## Audi Q5 エアバッグコントロールユニットのプログラム改修

サービスキャンペーン通知日	2022年5月10日
不具合の内容	エアバッグコントロールユニットにおいて、プログラムが不適切なため、イグニッションをオンにした直後の60秒間、後部座席のシートベルトの装着状況に関係なく、インフォテイメントディスプレイにシートベルトが装着されているマークを表示するおそれがあります。
改善の内容	全車両、当該不具合が発生しているか確認し、不具合が発生している場合は、当該コントロールユニットのプログラムを対策プログラムに書き換えます。

### 不具合発生箇所

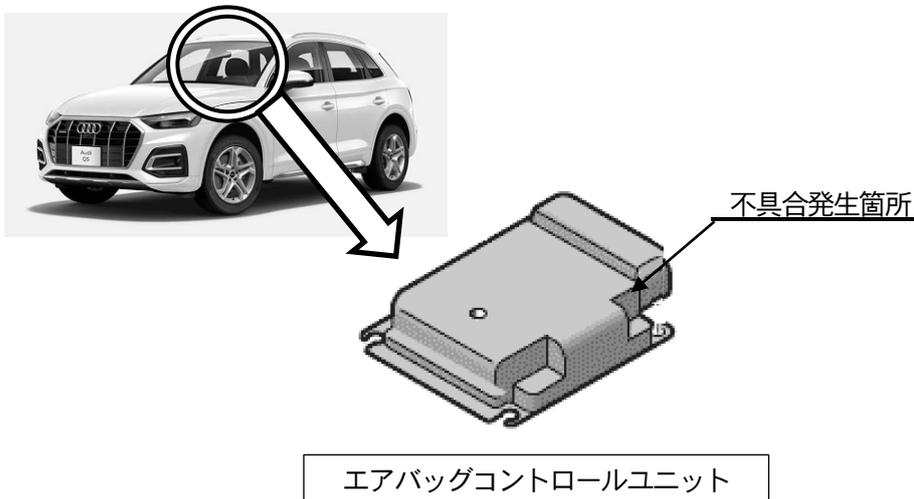
注：  は、プログラムを更新する部品を示します。
